**ATT. DIRECTOR GERENTE/RESPONSABLE DE VIGILANCIA
FSN 2023-IGT-BST-006 (FCO72200536, FCO72200576 y FCO72200577)**

Nota de Seguridad URGENTE

Azurion, Allura Xper, Integris y MultiDiagnost Eleva de Philips

Possible desprendimiento del soporte de las cubiertas de cables que puede provocar la caída de piezas o la caída de una parte de la cubierta de los cables

Figura 1: Cuando el monitor se mueve o gira (flecha verde), la cubierta de cables tira de los soportes y ejerce fuerza en la articulación y en las uniones con pernos (recuadro amarillo).

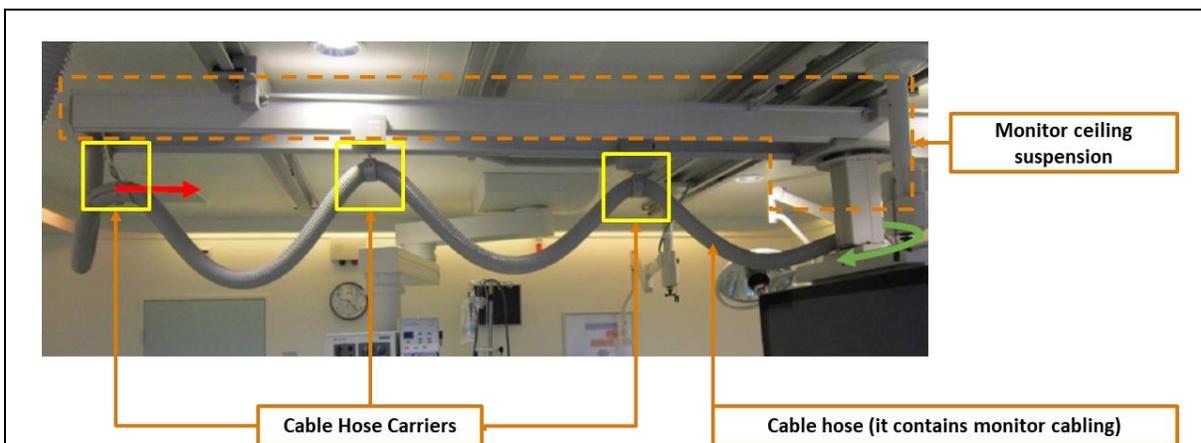
Philips ha observado que, debido a las fuerzas que se ejercen al mover o girar el monitor del sistema, los pernos y las piezas de plástico de los soportes de las cubiertas de cables que sujetan la cubierta de los cables a la suspensión de los monitores en el techo pueden aflojarse o romperse (véase la Figura 1). En ese supuesto, las piezas de plástico o los pernos de metal de los soportes de las cubiertas de cables podrían caerse, o bien una parte de la cubierta de cables podría caer tras desprenderse uno de estos soportes.

Figura 2: Ejemplos de pernos y piezas de plástico flojos y rotos.

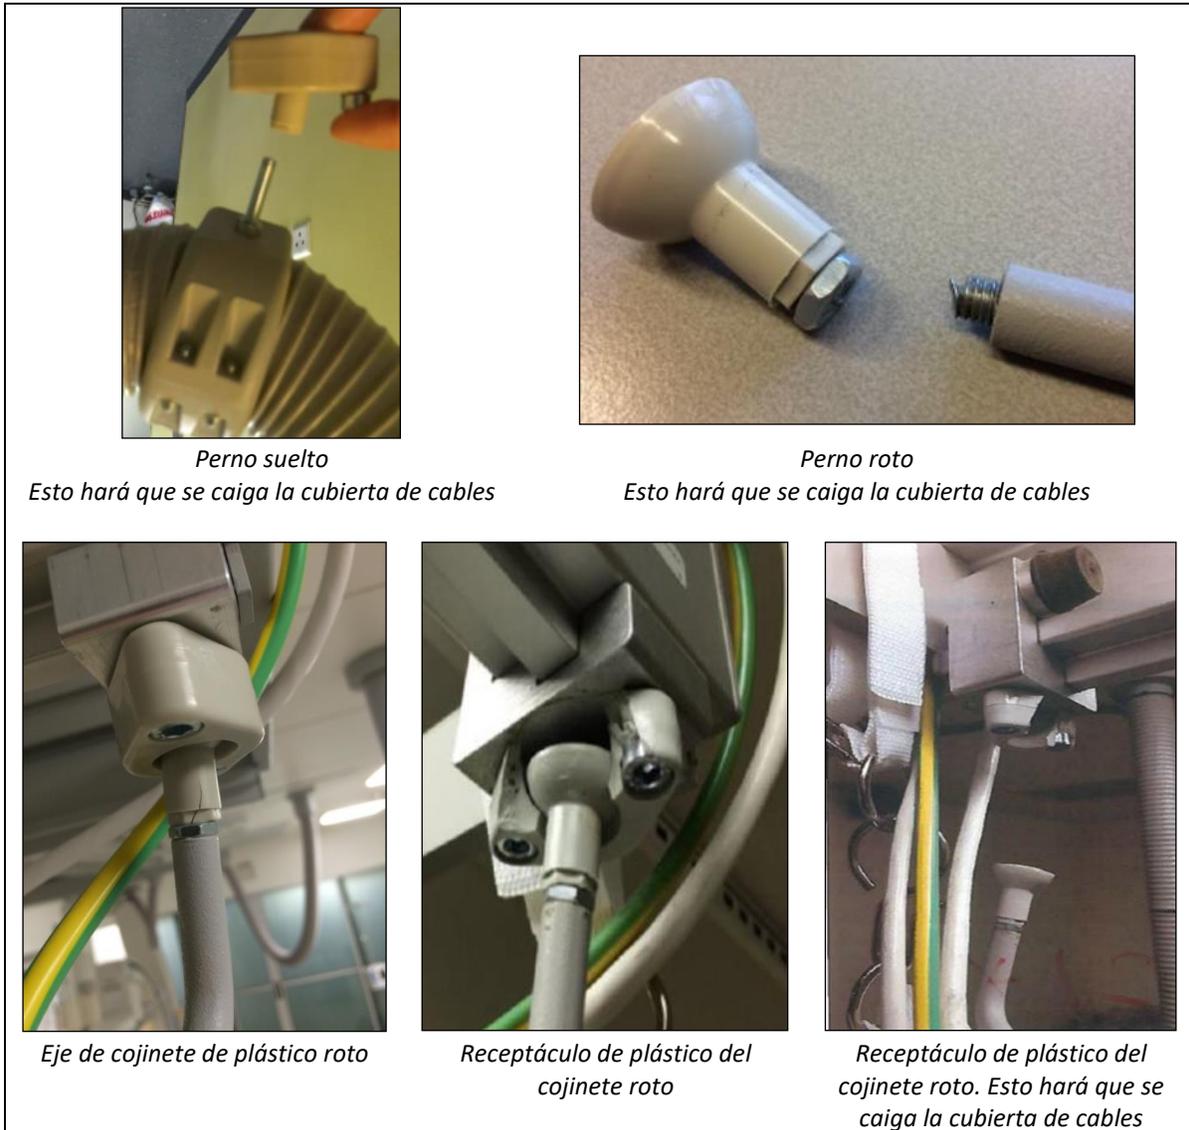
- c. Evite colocar al paciente debajo de los soportes de las cubiertas de cables (p. ej., durante el transporte).
- d. Si observa pernos sueltos o rotos, o piezas de plástico rotas, en los portacables (véase la Figura 2), póngase en contacto inmediatamente con su representante local de Philips.

Fig. 01: Soportes móviles de las cubiertas de cables fijos (1+2b) y soportes fijos (2a).

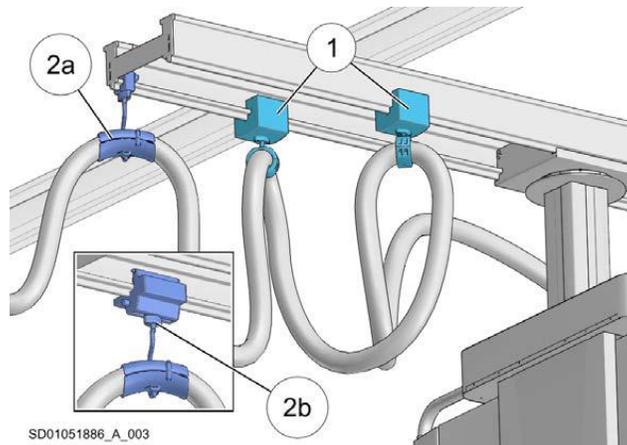
1. Localice los soportes de las cubiertas de cables.
2. Asegúrese de que los soportes móviles de las cubiertas de cables discurren sin obstrucciones.
3. Asegúrese de que los pernos y las tuercas de los soportes de las cubiertas de cables estén debidamente fijados.

Fig. 02: Base de montaje de los soportes de las cubiertas de cables.

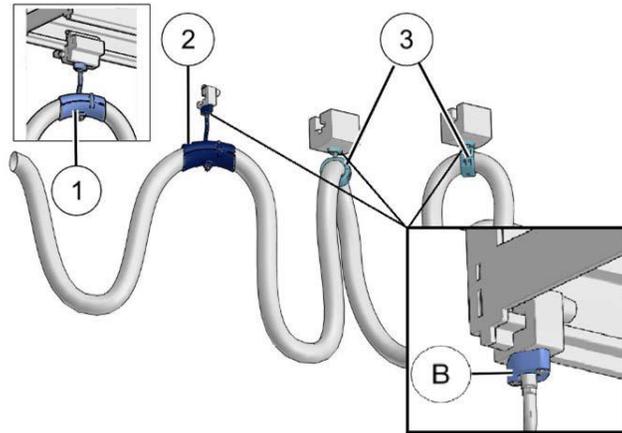
4. Examine la fijación y el estado de la base de montaje (B)
 - Si hay algún daño en la base de montaje (por ejemplo, grietas o piezas rotas), sustitúyala.

Fig. 03: Suspensión correcta "V" e incorrecta "X" del soporte tipo anillo.

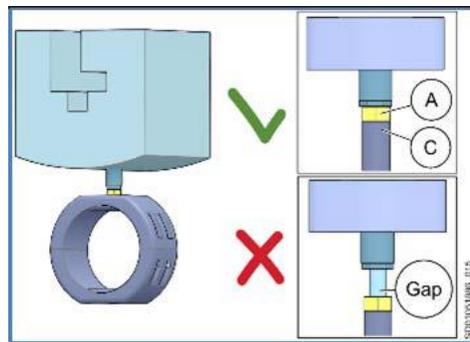
5. Asegúrese de que todas las tuercas estén apretadas.
6. Compruebe si hay una separación visible.

Fig. 05: Soporte de la cubierta de cables con anillo.

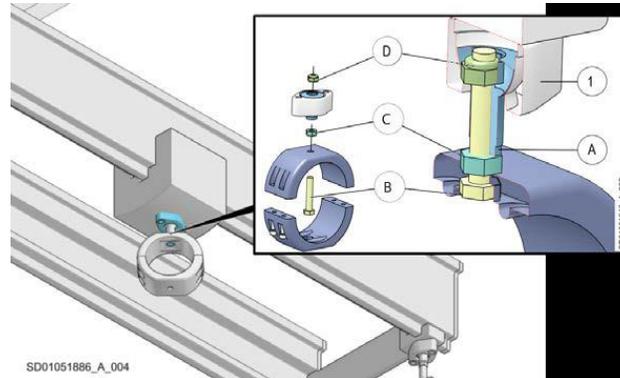
7. Si hay una separación visible en un soporte con anillo:
 - Afloje la base (1) (2x M6).
 - Afloje el soporte de plástico del brazo (A) con la tuerca (D).
 - Afloje la tuerca (C).
 - Aplique Loctite 243 a la rosca del perno (B).

- Monte el anillo del manguito con el perno (B) y la tuerca (C).
- Sujete la tuerca (C) en su posición y, a continuación, gire y apriete el soporte de plástico del brazo (A) con la tuerca (D) hasta que no haya separación.
